con la presente si inviano le Osservazioni contro il Progetto di un impianto eolico codice

procedura ID_VIP/ID_MATTIM: 12691 denominato "PITIGLIANO" ubicato nei comuni di Pitigliano (GR)

“Progetto di un impianto eolico denominato “Pitigliano” ubicato nei comuni di Pitigliano (GR) e Sorano (GR) costituito da 20 (venti) aerogeneratori di potenza nominale 7,0 MW per un totale di 140,0 MW con relative opere connesse ed infrastrutture indispensabili”

TESTO DELLE OSSERVAZIONI

IMMAGINE n 5. Mappa eolici elaborata dall'Associazione Amici della Terra. La mappa evidenzia il cumulo degli impianti tra Lazio e Toscana.

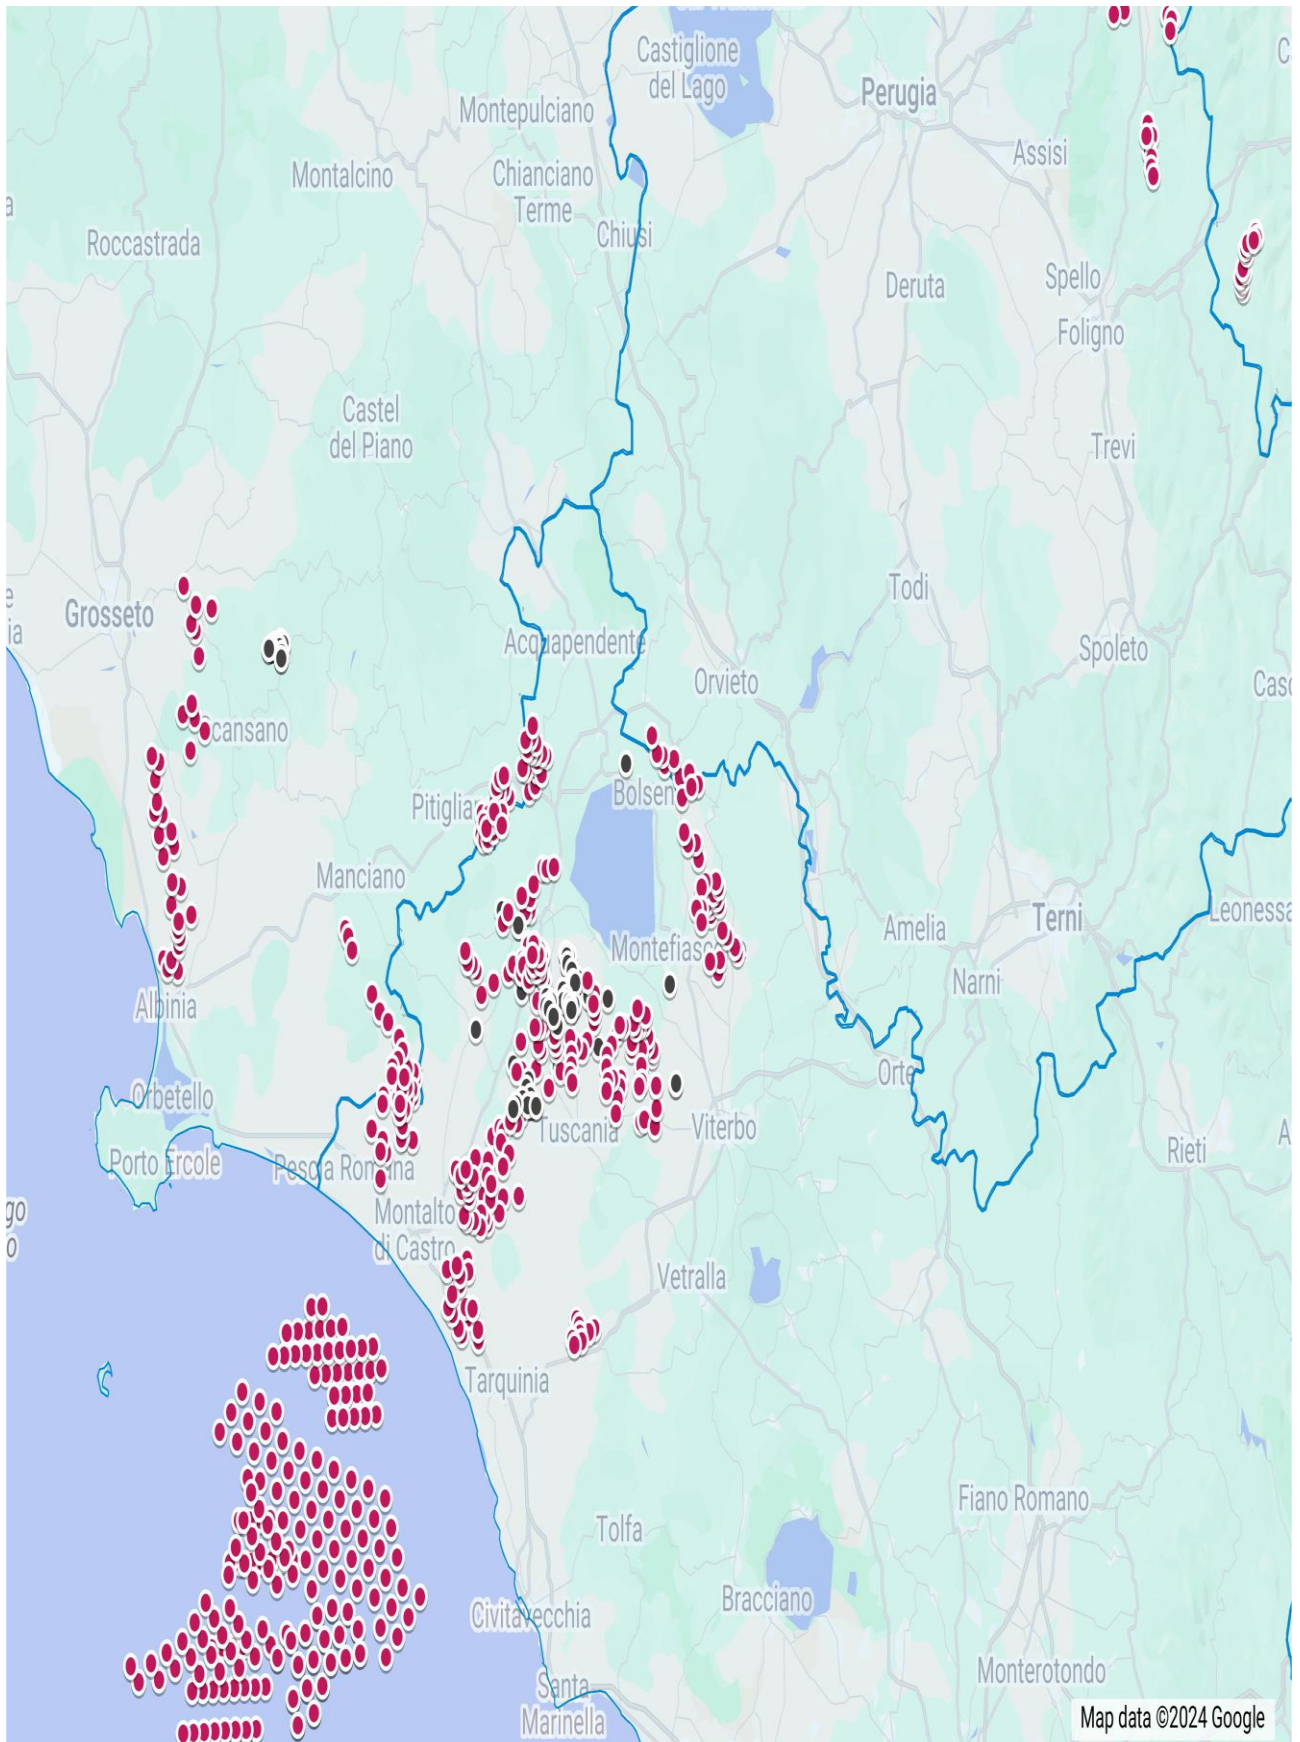
Riguardo al cumulo degli impianti FER, le mappe prodotte dalla proponente riguardano, come già evidenziato, soltanto una parte molto piccola degli impianti FER dell'area intermedia e vasta e in particolare di quelli eolici che contribuiscono a creare un notevole cumulo e la saturazione del territorio tosco laziale. Riguardo al cumulo dei soli impianti eolici si riporta la mappa dell'intervisibilità degli impianti eolici elaborata dall'Associazione nazionale “Amici della Terra”.

IMMAGINE n. 7 Mappa della intervisibilità degli impianti eolici elaborata dall'Associazione nazionale Amici della Terra. La mappa non è aggiornata comunque rende molo bene dell'enorme impatto visivo creato dal cumulo degli impianti.

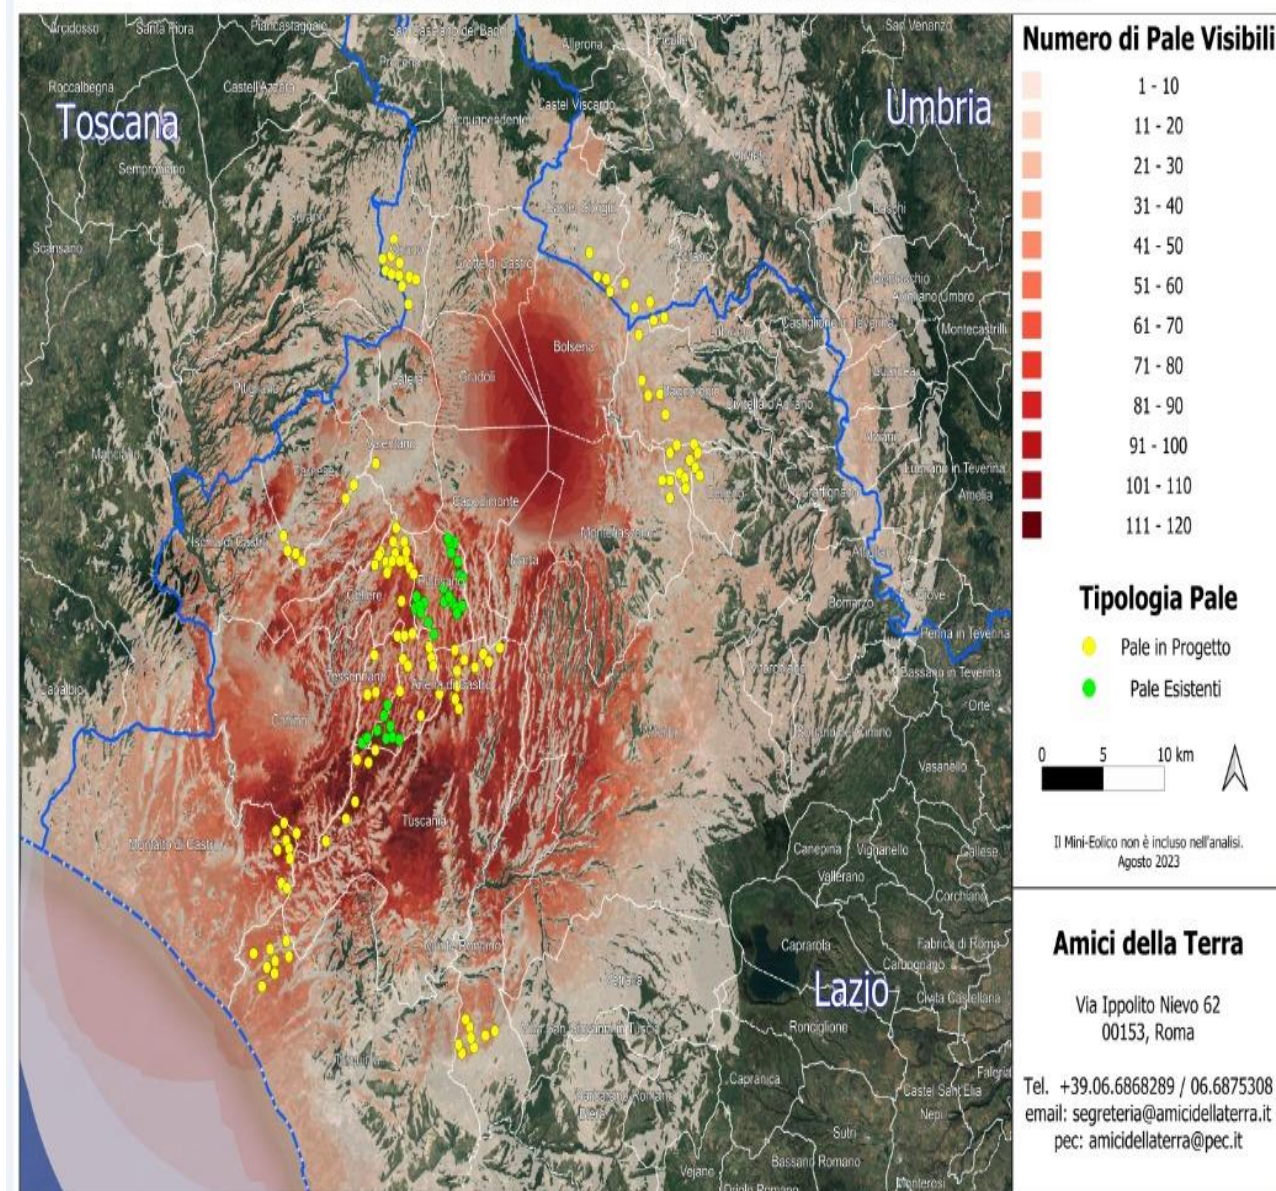
Se agli impianti eolici rappresentati qui sopra che non comprendono sia l'impianto eolico Pitigliano e le altre 14 pale del progetto eolico in verifica amministrativa sempre nel territorio di Pitigliano si aggiungono i migliaia di ettari (7000 fin'ora) di territorio occupato dagli impianti fotovoltaici e agrivoltaici e dalle altre tipologie appare chiaro il numero spropositato degli impianti FER nella bassa toscana e nella Tuscia.
